1-Pianta piano primo scala 1:100

### Abaco delle Criticità

### Elementi dello spazio museale e carenze riscontrate

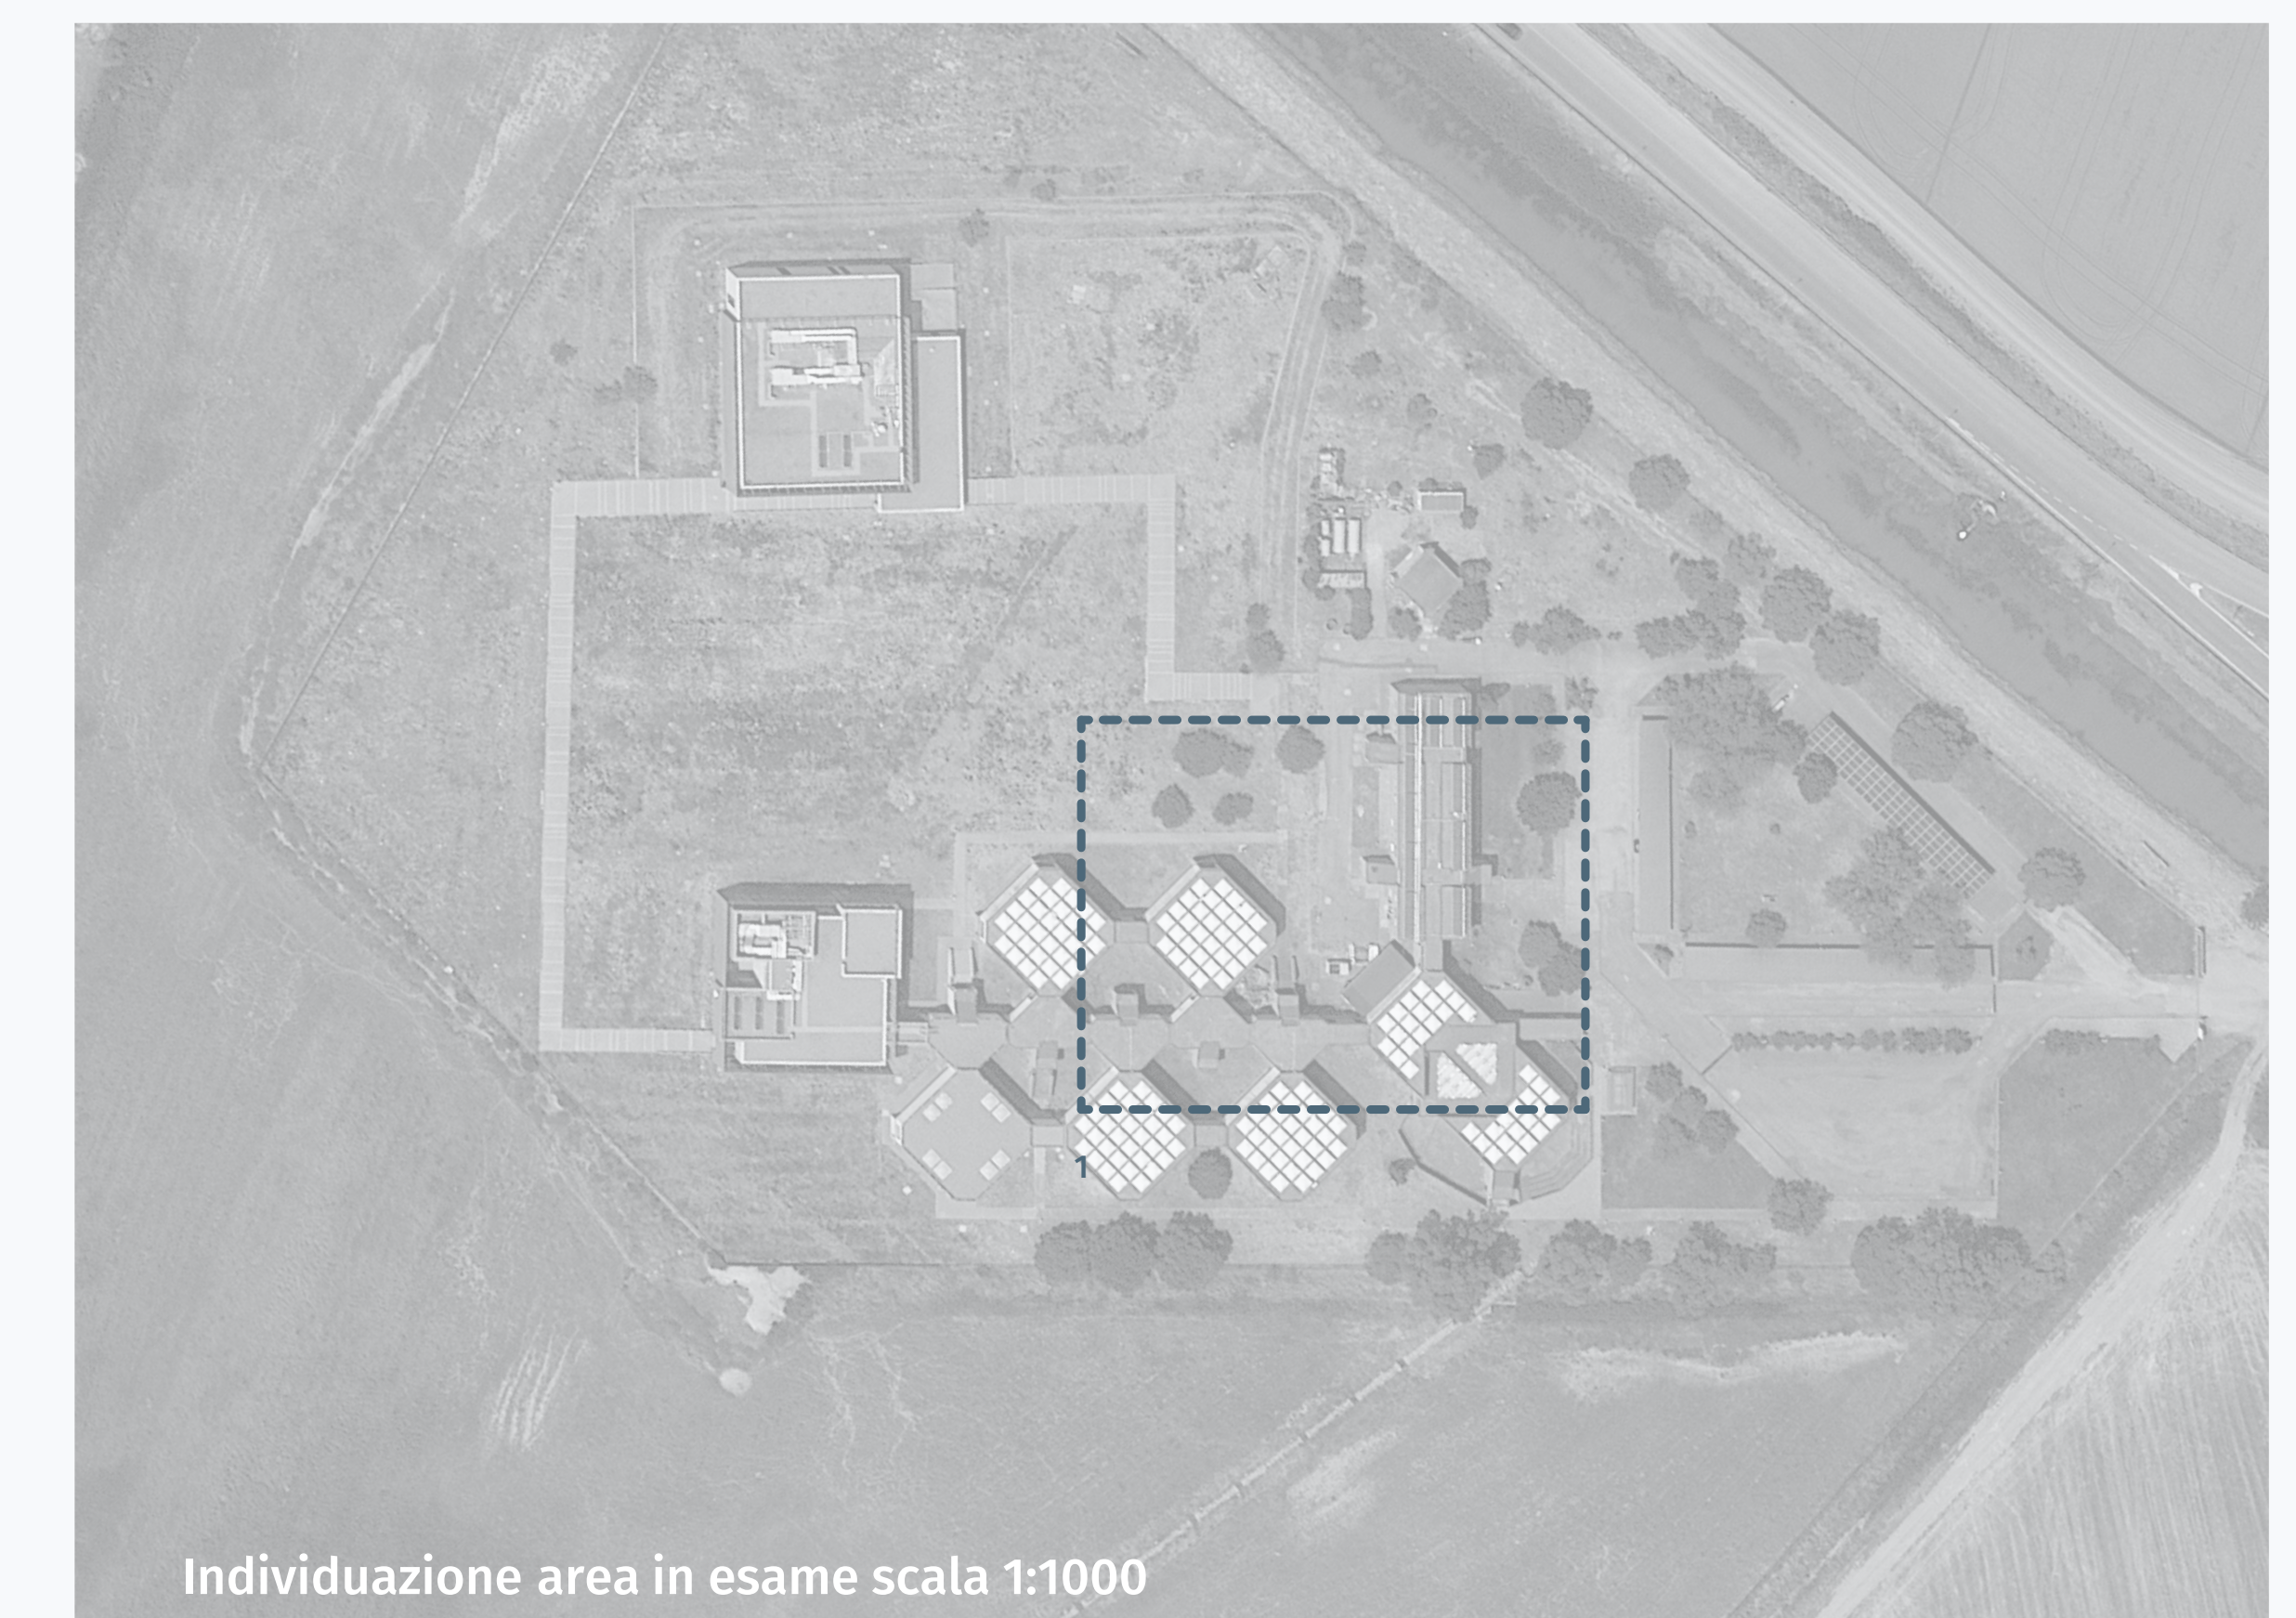
Presenza di sporgenze e/o ostacoli lungo i percorsi di distribuzione e all'interno dell'esposizione museale.  
C1D0Z  
C3DES

Lungo il percorso non sono presenti sedute in numero sufficiente e quelle presenti non sono dotate degli accorgimenti per le persone con disabilità.  
C2D0Z

I percorsi di evacuazione non sono adeguatamente segnalati né accessibili alle persone con disabilità motoria.  
C3D0Z

Alcuni dei dispositivi espositivi non sono adatti per la fruizione di persone con disabilità motoria, bambini e persone di bassa statura.  
C1DES

Alcuni dei beni esposti non risultano essere collocati su supporti sufficientemente stabili atti a garantire la fruizione in piena sicurezza.  
C4DES

Sul piano dell'orientamento e della mobilità non risultano accorgimenti specifici idonei a realizzare l'accessibilità a favore di persone con disabilità motorie, visive, uditive e cognitive

**Pannello espositivo:** I pannelli espositivi dello spazio museale non presentano caratteristiche tali da rendere la loro lettura agevole al singolo visitatore. I caratteri utilizzati non ne permettono la lettura a persone con ridotta visibilità e il linguaggio scelto non si presta alla comprensione dei non addetti ai lavori. Gli stessi presentano altresì un elevato grado di promiscuità e assenza di coerenza stilistica.

**Vetrina:** Le vetrine che si trovano nelle aree centrali delle diverse aree espositive, conservano al loro interno una moltitudine di manufatti. La disposizione delle opere all'interno delle singole vetrine non risulta però essere funzionale all'esperienza di visita. Sono assenti descrizioni accessibili delle singole opere e inoltre non sono presenti strumenti atti a garantire un'esperienza di visita completa a tutti gli utenti.

**Pannellatura con spazio espositivo integrato:** Questi elementi sono composti da uno o più pannelli che si ripetono su entrambi i lati della composizione e da uno o più supporti espositivi. Le descrizioni, laddove presenti, non sono sui pannelli ma sono affidate a supporti non idonei per completezza di informazioni, contrasto cromatico e grandezza dei caratteri.

**Piedistallo:** Questi elementi risultano essere eccessivamente alti per un'adeguata fruizione delle opere esposte. Alcuni di essi, essendo vetrai, non sono adeguatamente segnalati per mezzo degli appositi marcatori, risultando non visibili a soggetti ipovedenti.

**Reperto su supporto con pannello vetrato retrostante e reperto su supporto:** I reperti posizionati su questi supporti sono soggetti a possibili danni accidentali in quanto non risultano essere sufficientemente stabili. Essendo manchevoli di qualsivoglia protezione, i reperti possono essere toccati dal pubblico che potrebbe essere indotto a pensare si tratti di copie al vero e non degli originali. Risulta assente, inoltre, una descrizione delle opere tanto in nero e a caratteri ingranditi quanto in Braille.

**Vetrina a parete:** Le vetrine a parete sono collocate in posizione tale da rendere la loro fruizione problematica per alcune categorie di visitatori (bambini, persone di bassa statura, persone su dispositivi a ruote); inoltre le stesse non sono adeguatamente segnalate e risultano di per sé un ostacolo per le persone con disabilità visiva che vogliono utilizzare il bastone bianco.

**Mosaico:** Il mosaico presente nella sala 6, rappresenta un possibile elemento di pericolo. L'altezza a cui è collocato rende infatti difficoltosa la sua individuazione, specialmente in momenti di grande affluenza.

**Plastici e ricostruzioni:** I plastici e le ricostruzioni non sono fruibili per la mancanza di:  
1. descrizioni accessibili a caratteri ingranditi in nero e in Braille;  
2. Audioguide;  
3. Dispositivi con finestre LIS e/o IS.
